PILNE zawiadomienie dotyczące bezpieczeństwa — AKTUALIZACJA

System Azurion 7M20 z pozycjonerem FlexArm
Zmotoryzowany ruch wzdłużny może nie być wykonywany prawidłowo

System Azurion 7M20 z pozycjonerem FlexArm
Zmotoryzowany ruch wzdłużny może nie być wykonywany prawidłowo
Nr referencyjny Philips: 2024-IGT-BST-003

13-10-2025

Ilustracja 1. Pozycjoner FlexArm to montowany na suficie jednopłaszczyznowy pozycjoner z 20-calowym detektorem.

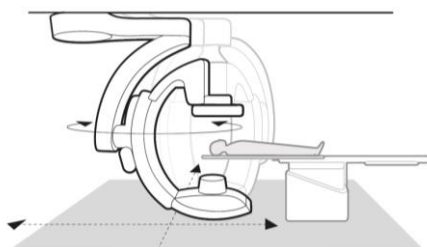
Firma Philips wykryła potencjalny problem związany z bezpieczeństwem dotyczący systemu Philips Azurion 7M20 z pozycjonerem FlexArm (ilustracja 1), który może stwarzać zagrożenie dla pacjentów. Niniejsze PILNE zawiadomienie dotyczące bezpieczeństwa ma na celu poinformowanie:

Ilustracja 4. Lokalizacja etykiety identyfikacyjnej systemu.

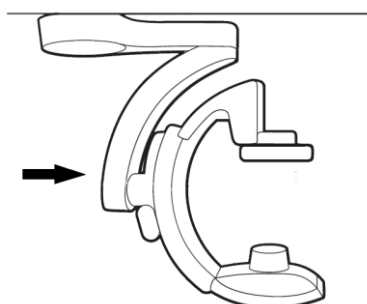
Nazwa systemu oraz numer modelu znajdują się na etykiecie identyfikacyjnej systemu umieszczonej na pozycjonerze FlexArm (ilustracja 4).
